ZUD-CD-10-0015 (1/7)

QB-78K0RIX3
(管理記号 A, B, C, D, E)

使用上の留意点

No.9 割り込み発生時のトレースについて(2)

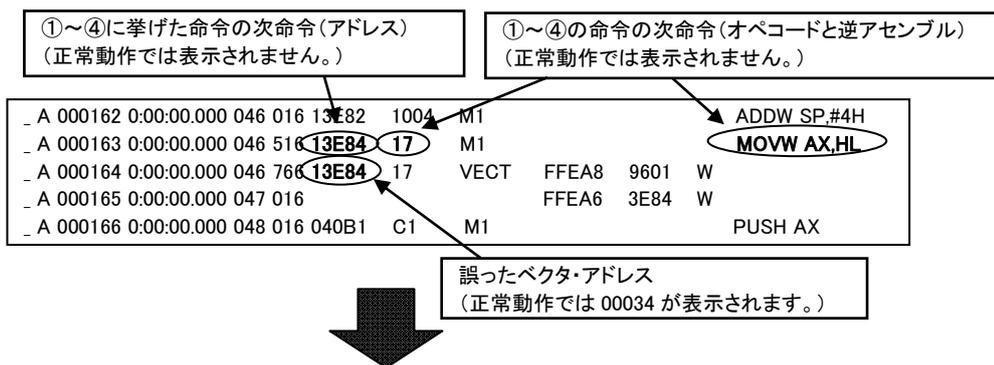
【内 容】 特定の条件で割り込み処理が発生するとトレース結果が不正になる場合があります。

下記いずれかの命令直後に、割り込みベクタへ分岐した場合、トレース結果が不正になることがあります。

- ①MOVW SP, #word
- ②MOVW SP, AX
- ③ADDW SP, #byte
- ④SUBW SP, #byte

本来、上記命令実行の直後に、割り込みベクタへ分岐した場合、上記①～④に挙げた命令の次命令は実行されず、この次命令はトレースに表示されません。しかし、実際には下記の内容がトレースに表示されます。

- ・①～④に挙げた命令の次命令
- ・誤ったベクタ・アドレス

【改善案】 管理記号 E 以降で修正されています。

本制限事項の修正前/後のトレース・データ(例)を以下に示します。

正しいベクタ・アドレスが表示されます。
